改善箇所説明図

改善の内容

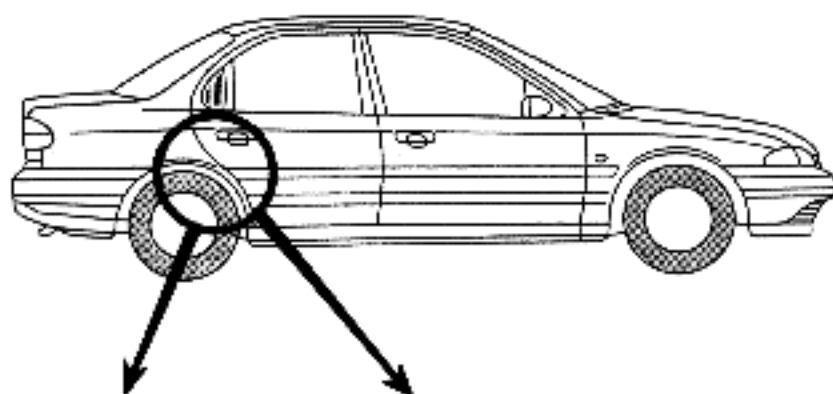
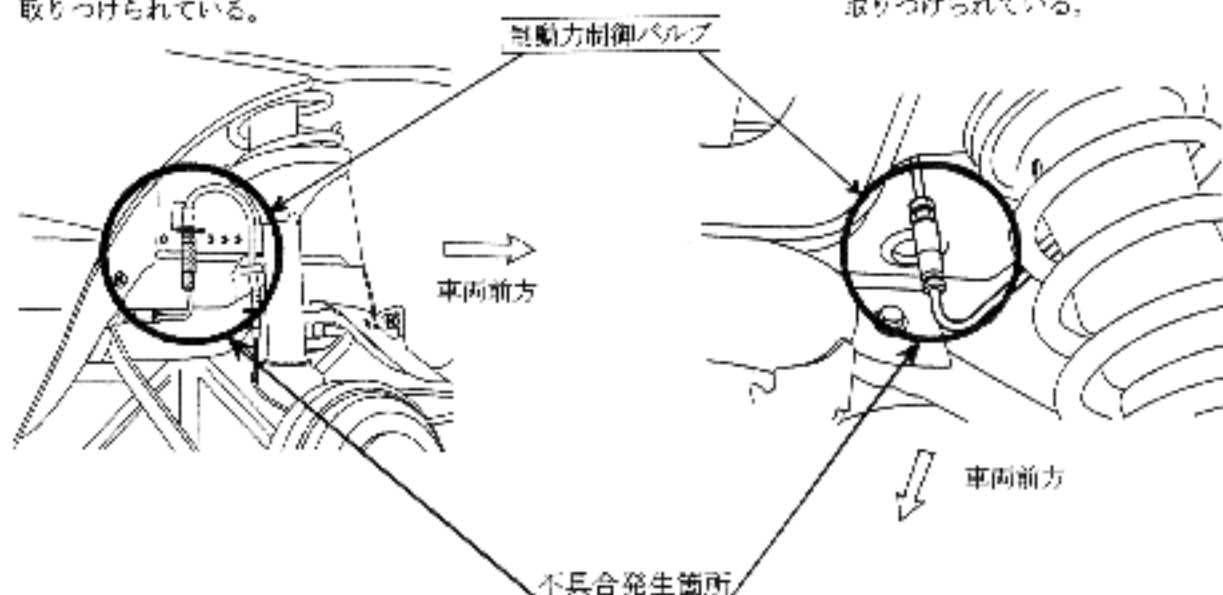
セダンは後輪ホイールアーチに取り付けられている。

ワゴンにはリアアクセル上部に取り付けられている。

後輪ブレーキの制動力を制御するバルブの気密が不適切なため、凍結防止剤（塩）が撒かれた道路等を走行後そのままの状態で使用を続けると、路面から巻き上げられた塩水等によりバルブ内のピストン摺動部が腐食し、最悪の場合、当該バルブが作動しなくなり、安定した制動が得られなくなる。

全車両、当該制御バルブを左右共対策品と交換する。

対策品には黒いラバーのダストブーツが巻かれている。
